FASE III. MAQUETA DEL PROYECTO DE TRAZADO

ANEJO N° 11. DRENAJE

<p>MINISTERIO DE FOMENTO</p>	<p>SECRETARÍA DE ESTADO DE INFRAESTRUCTURAS</p> <p>DIRECCIÓN GENERAL DE CARRETERAS</p> <p>DIVISIÓN DE SISTEMAS DEL ESTADO EN RÚRD</p>	<p>Título de Proyecto:</p> <p>ACTUACIONES A CORTO PLAZO PARA LA MEJORA DE LA ACCESIBILIDAD DEL TRANSPORTE PÚBLICO EN LA AUTOVÍA DEL NORDESTE, A-2</p> <p>TRAMO: ENLACE DE ARTURO SORIA A ENLACE DE SAN FERNANDO-COSLADA</p>	<p>Consultora:</p> <p></p>	<p>Autor del Proyecto:</p> <p></p> <p>Carmen Olmeda Ciamero Ingeniero Caminos, O.Y.P.</p>	<p>Ingeniero Director del Control:</p> <p></p> <p>Alfredo Lopez de la Fuente</p>	<p>Escala:</p> <p></p> <p>Definición (Original A1):</p>	<p>Fecha:</p> <p>Junio 2018</p> <p>Clase:</p> <p>13-M-14430</p>	<p>Título de plano:</p> <p>DRENAJE DETALLES</p>	<p>Nº Plano:</p> <p>2.11.3</p> <p>Hoja 1 de 1</p>
	<p>ACTUACIONES A CORTO PLAZO PARA LA MEJORA DE LA ACCESIBILIDAD DEL TRANSPORTE PÚBLICO EN LA AUTOVÍA DEL NORDESTE, A-2. TRAMO: ENLACE ARTURO SORIA A ENLACE DE SAN FERNANDO-COSLADA</p>

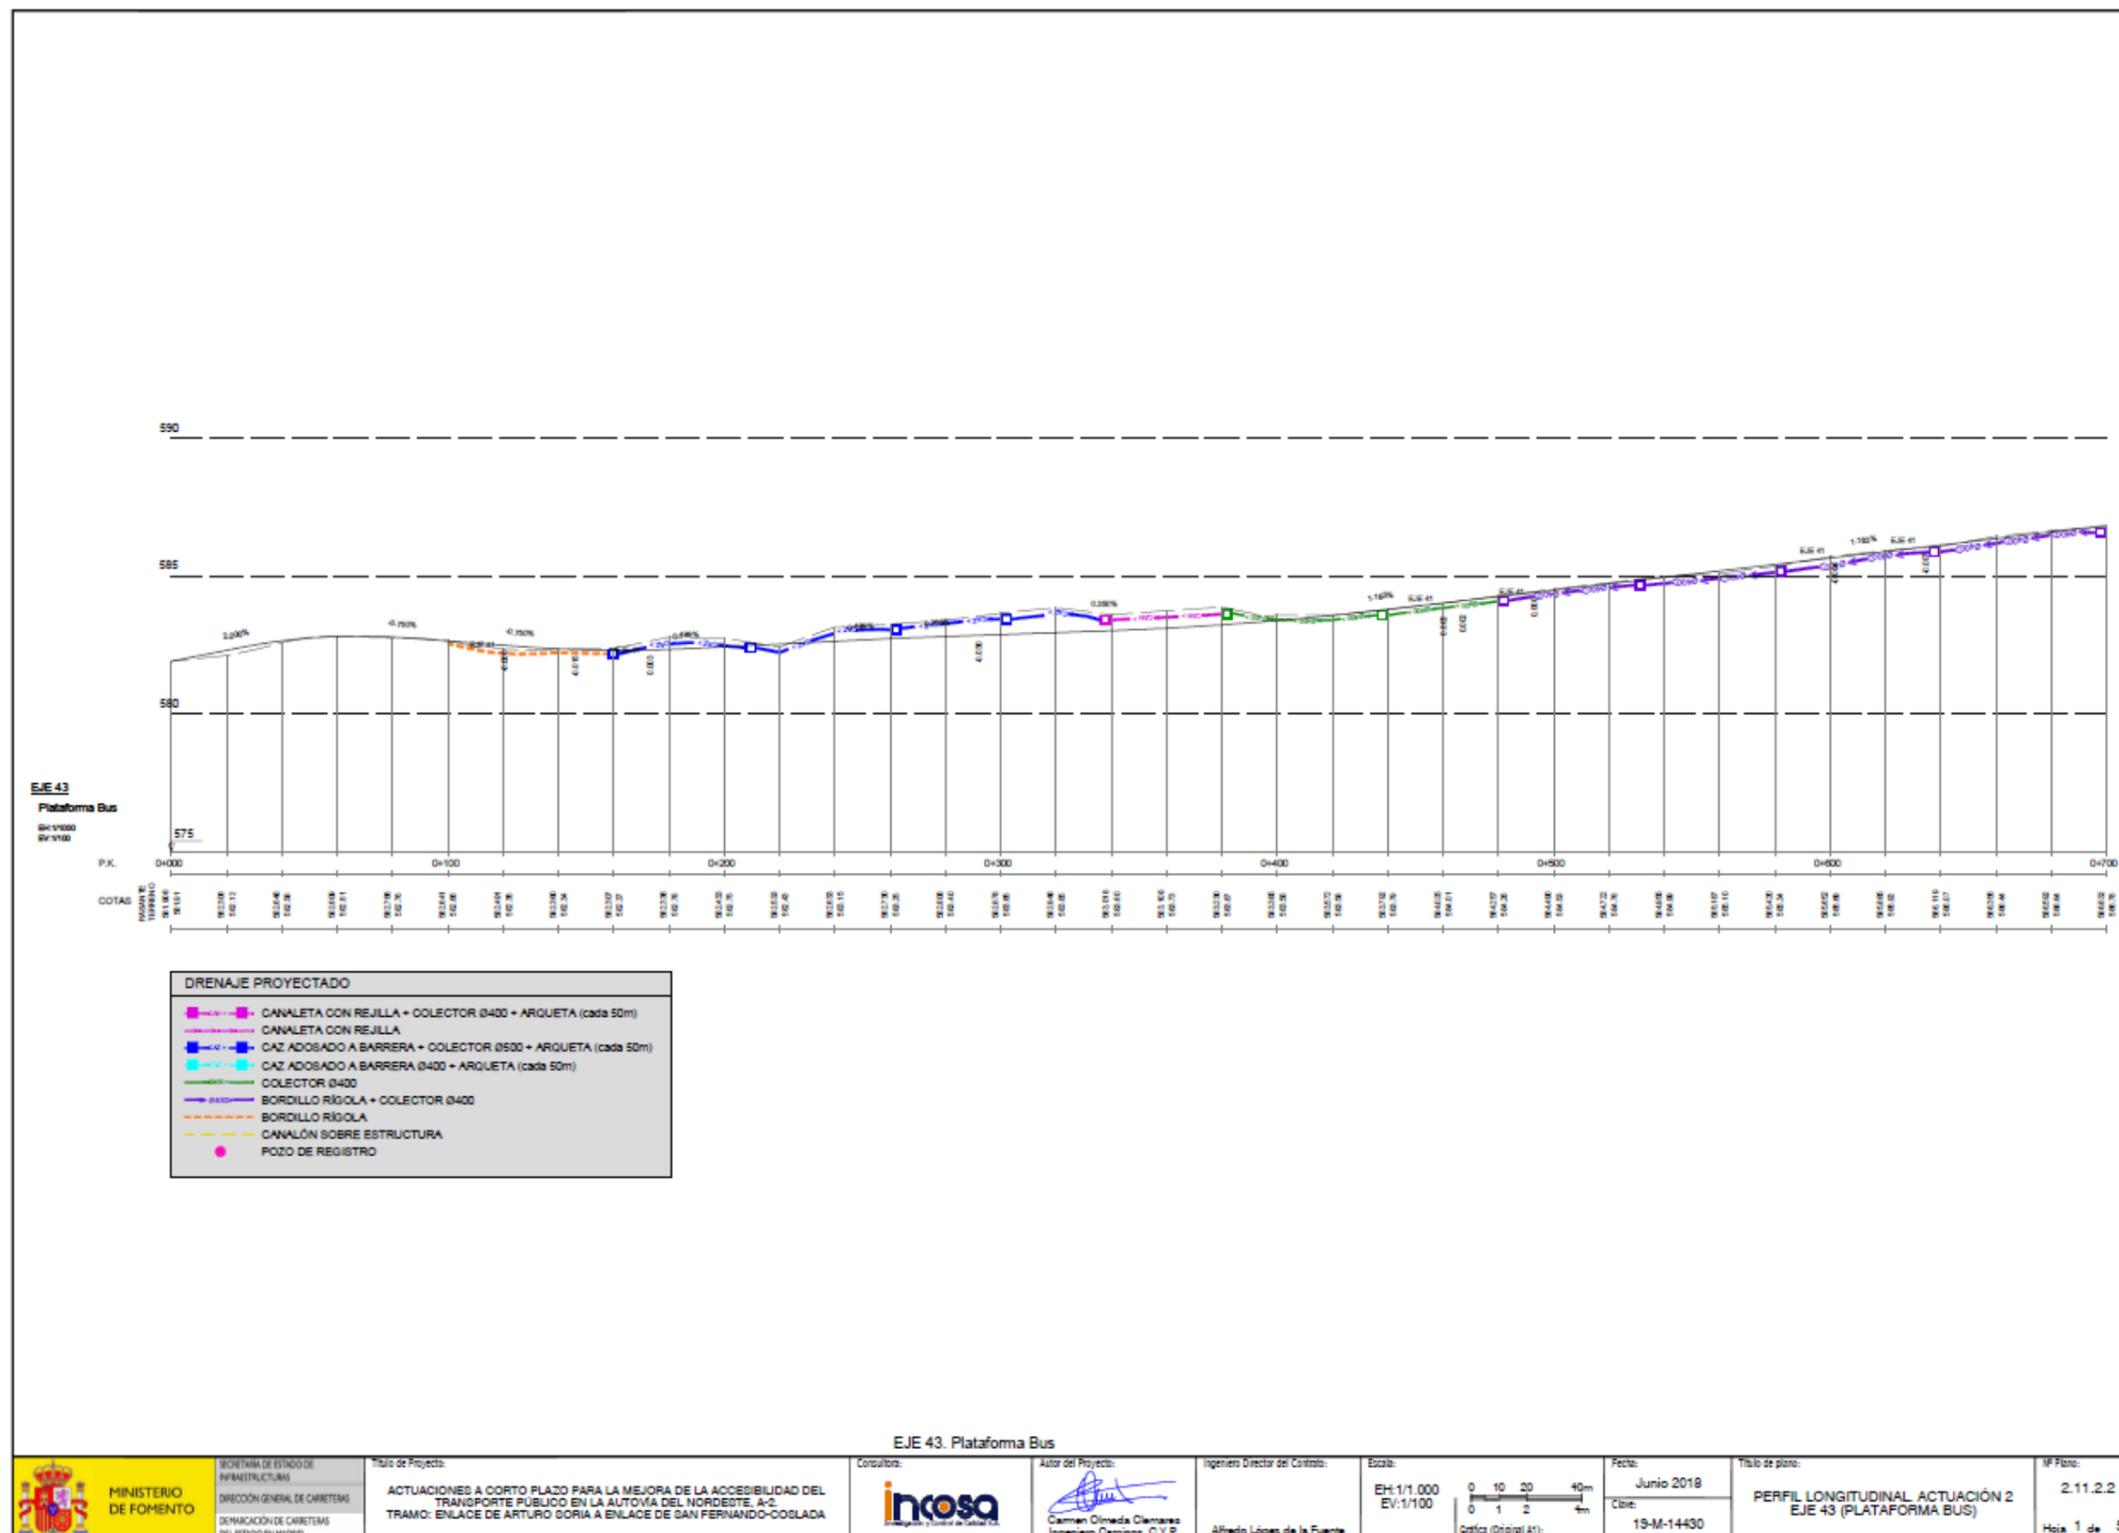
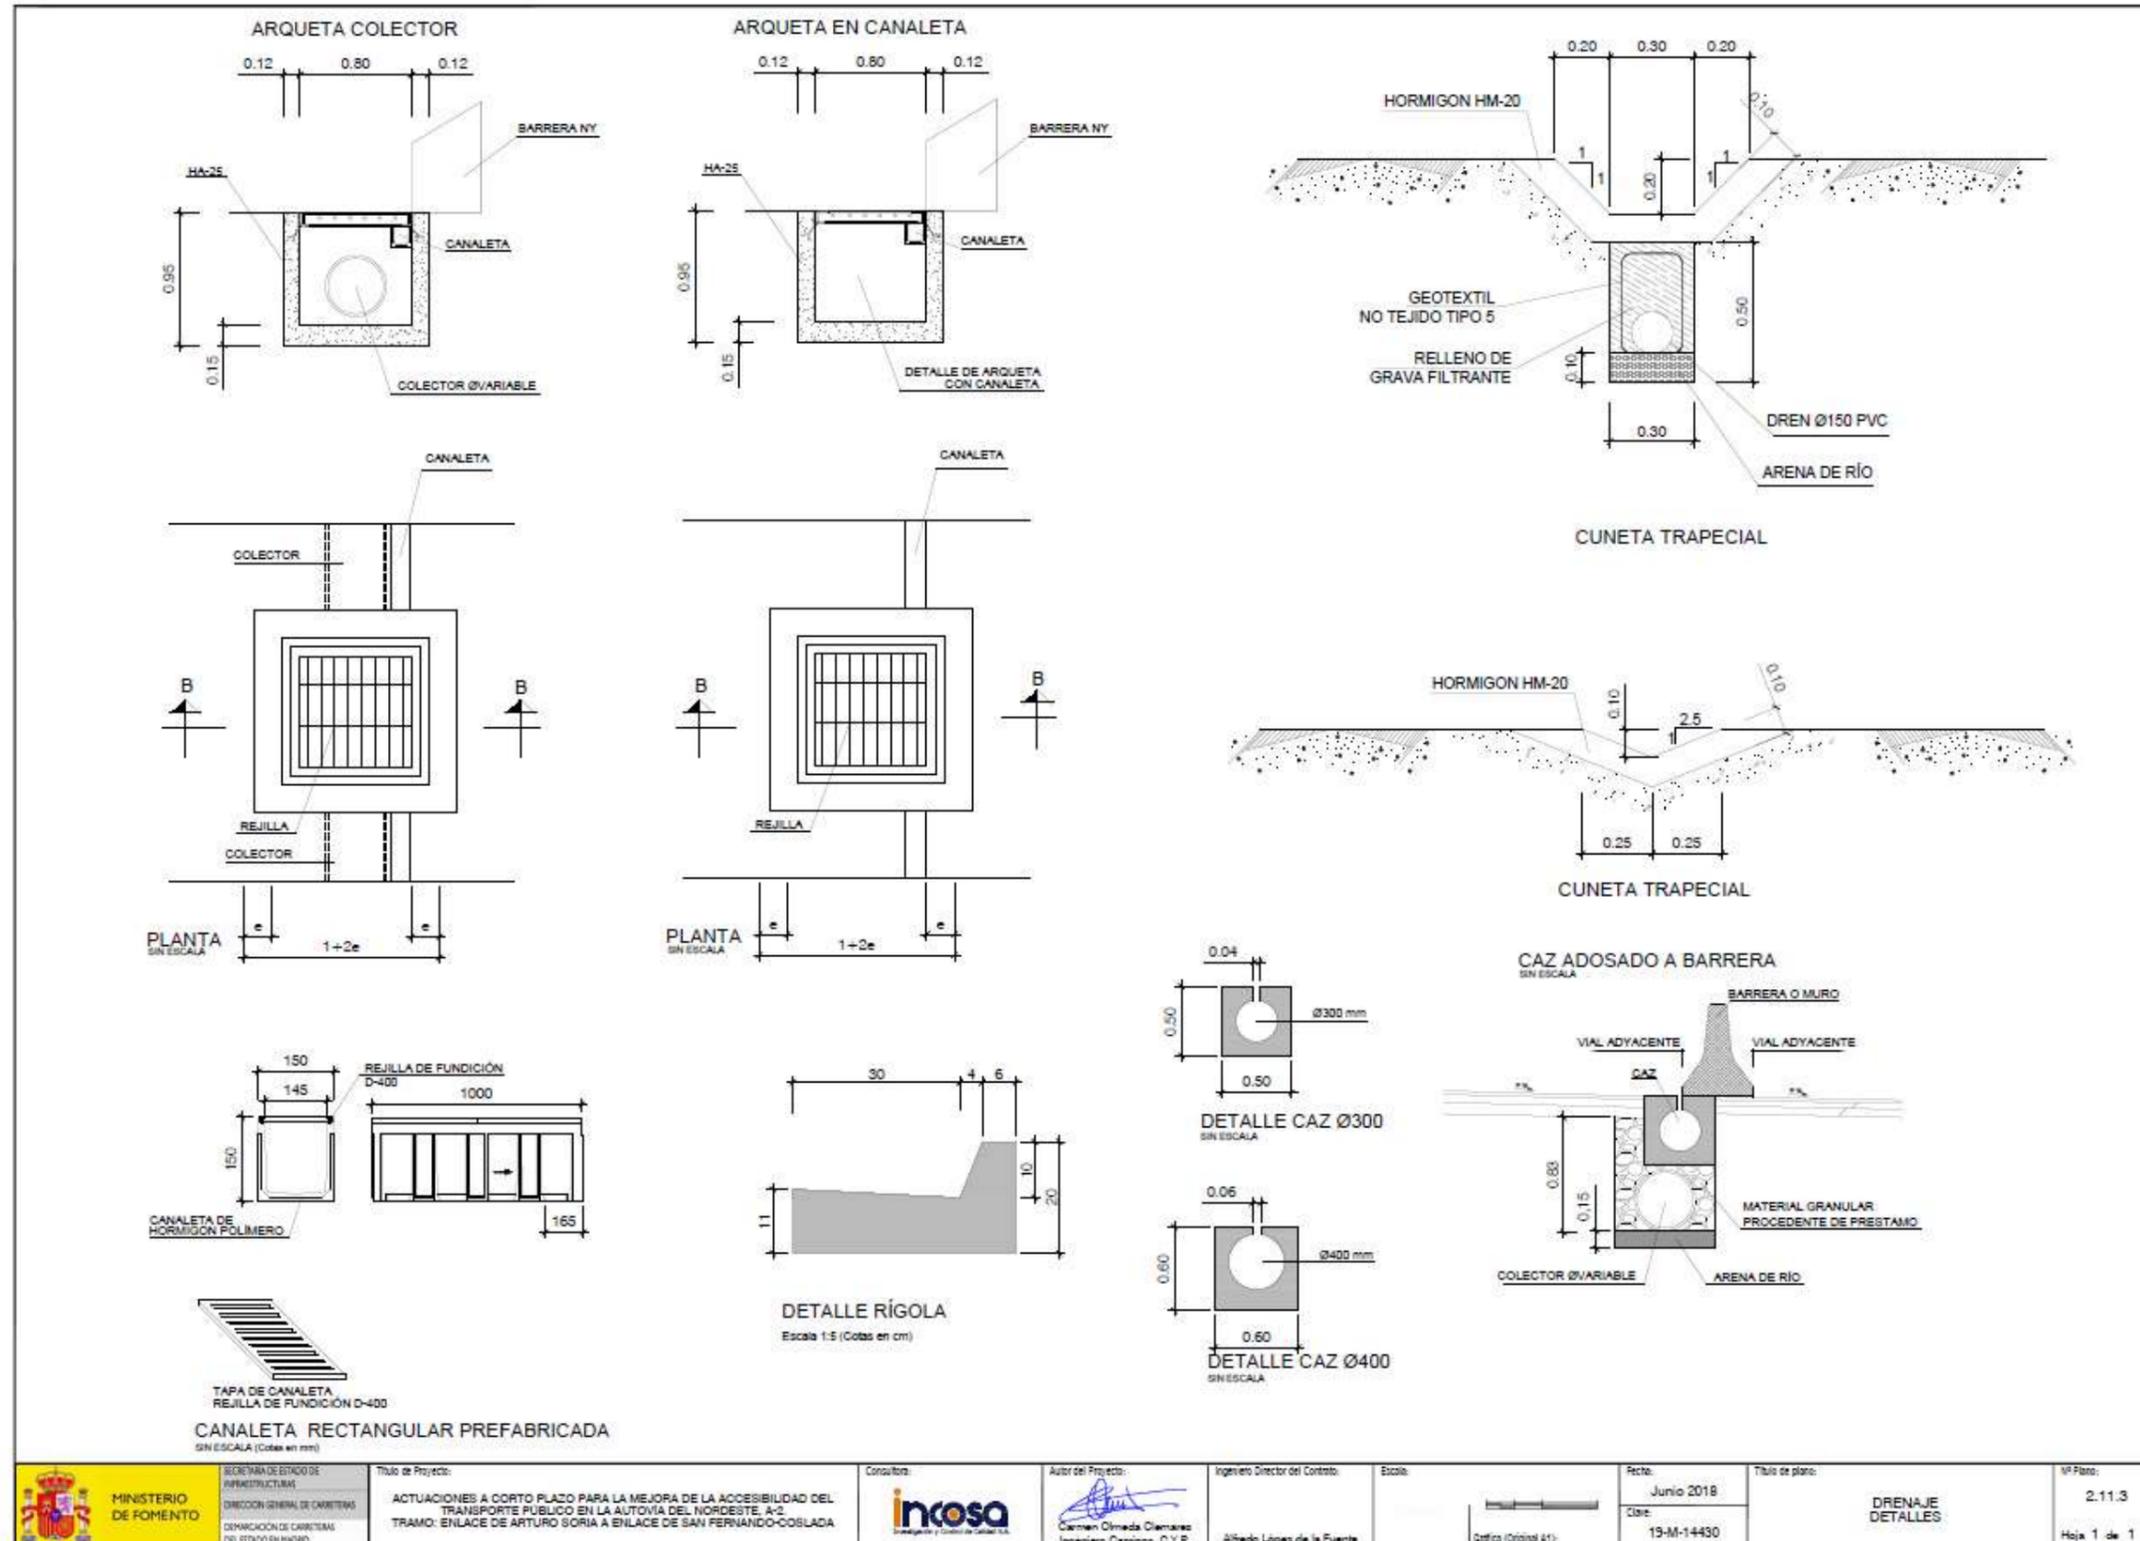
La documentación presentada indica que la actuación SAN-01 consistirá en la construcción de un "nuevo pozo con imbornal", para sustituir al imbornal existente, que quedará cegado por la construcción de la isleta y que se conectará mediante un tubular de 300 mm de diámetro a la red existente. En este sentido, la documentación no incluye plano de detalle del nuevo pozo e imbornal a ejecutar, ni perfil longitudinal y detalle de la nueva conexión.

Según el plano de planta de la actuación SAN-03, el pozo de registro P.54ES-21 pasará a estar ubicado en el nuevo "carril bus" proyectado, por lo que el mismo tendrá que soportar las acciones derivadas del tráfico rodado. En este sentido, la documentación aportada únicamente indica que se prevé "enrasar o poner a cota el marco y tapa" de dicho pozo, sin presentar plano de detalle de la actuación a realizar sobre el pozo.

En cuanto a los colectores que actualmente se conectan a este pozo de registro, el plano de planta parece indicar que la parte norte de los colectores no será protegida mediante losa de protección en la parada de autobuses proyectada.

La documentación aportada incluye plano de detalle de la instalación del colector en zanja, pero no define el espesor, el material y el ángulo de la cama de apoyo de la tubería:

El plano de detalle "sección tipo tramo nuevo" indica que el relleno de la zanja será material adecuado de 3 cm de tamaño máximo. En este sentido:

En cuanto a los nuevos pozos de registro y la nueva arqueta propuestos en los planos aportados, la documentación remitida no presenta planos de detalle que definan las características, dimensiones y materiales de los mismos. En este sentido:

Las características de las losas de protección indicadas en los planos de planta (Losa de protección HA-30/P/20/IIa+Qa; e=0,20 m) y las de la losa del detalle "sección tipo tramo nuevo" (Losa de protección HM-20 de 0,30 m de espesor mínimo) no se corresponden.

Por otro lado, la documentación remitida no incluye detalle de la disposición de las losas de protección definidas en los planos de planta. En este sentido:

- El proyecto deberá incluir plano de detalle del nuevo pozo e imbornal a ejecutar, así como perfil longitudinal y detalle de la nueva conexión a ejecutar.

- Deberá presentarse plano de detalle en el que se muestren las actuaciones a realizar sobre el pozo de registro P.54ES-21, además, deberá asegurarse que la integridad estructural de este pozo de registro no se verá afectada por las actuaciones a realizar durante la ejecución de las obras ni por las cargas que tendrá que soportar a lo largo de su vida útil.

- Deberá aportarse plano de detalle de los elementos de la red de saneamiento mencionados, en los que se definan las características, dimensiones y materiales de los mismos, cumpliendo lo especificado en las NRSCYII.

- Deberá presentarse plano de detalle que muestre la disposición de las losas de protección respecto a los tubulares que van a proteger, indicando materiales, acotando distancias y definiendo los demás aspectos relevantes de dicha instalación.

- En virtud de lo anteriormente indicado, las conexiones previstas en el proyecto a la red de alcantarillado deberán ser modificadas, de tal forma que los caudales generados por la ampliación de la carretera no lleguen a la red de alcantarillado municipal.
